Avis IRSN n° 2014-00185

Objet : Site du Tricastin
Evaluation des conséquences du projet de gazoduc ERIDAN sur les installations nucléaires du site du Tricastin

Schéma prévisionnel de franchissement du canal de Donzère-Mondragon

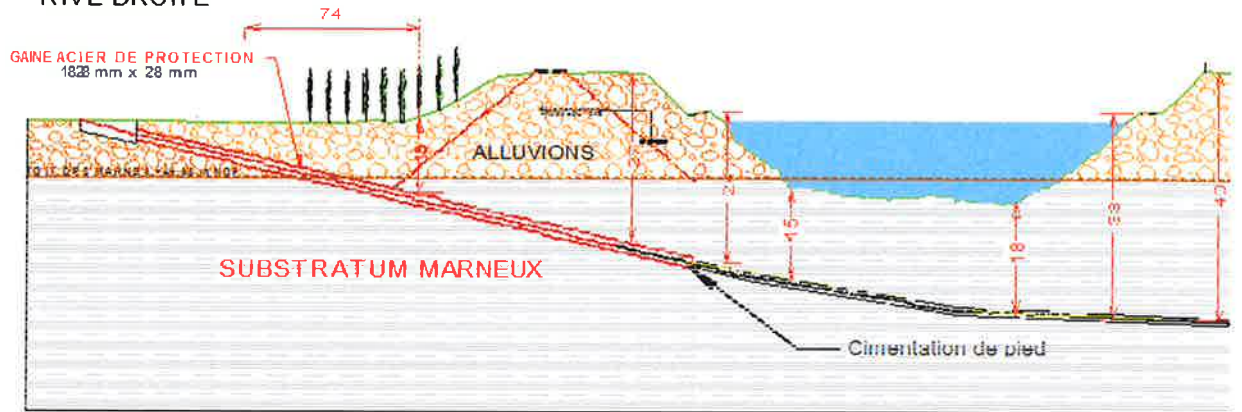
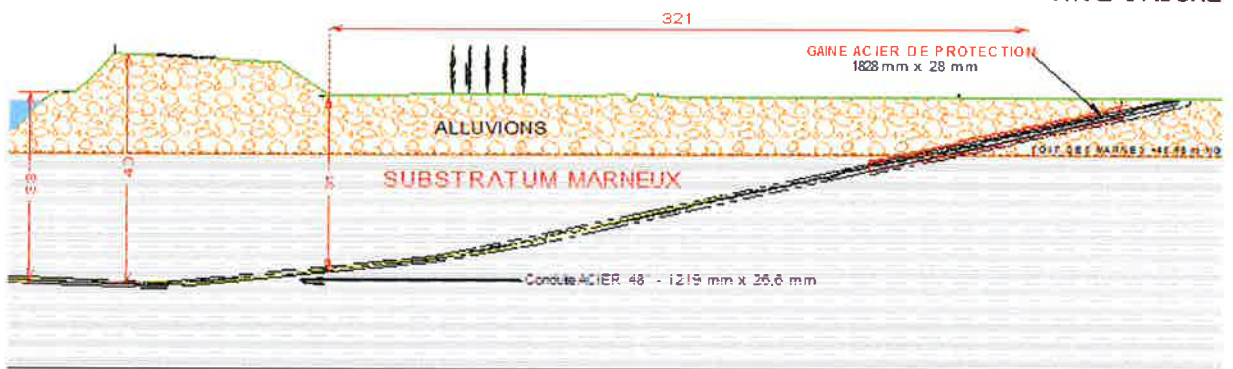
Le franchissement du canal en sous-œuvre (cf. annexe 2 au présent avis) est prévu :

- côté rive droite du canal, à des profondeurs minimales de 15 m au pied de la digue et de 5 m à une distance de 70 m du pied de la digue ;
- côté rive gauche du canal, à des profondeurs minimales de 34 m au pied de la digue et de 5 m à une distance de 320 m du pied de la digue ;
- dans un tube de protection (*casing*) en acier d'un diamètre extérieur de 1 828 mm et de 28 mm d'épaisseur pour la traversée de la couche alluvionnaire ; l'espace annulaire libre entre la canalisation principale et le *casing* sera colmaté par un matériau étanche souple dont la perméabilité est inférieure à 10^{-10} m/s ; la nature de ce matériau dépend de l'étude de protection cathodique actuellement en cours.
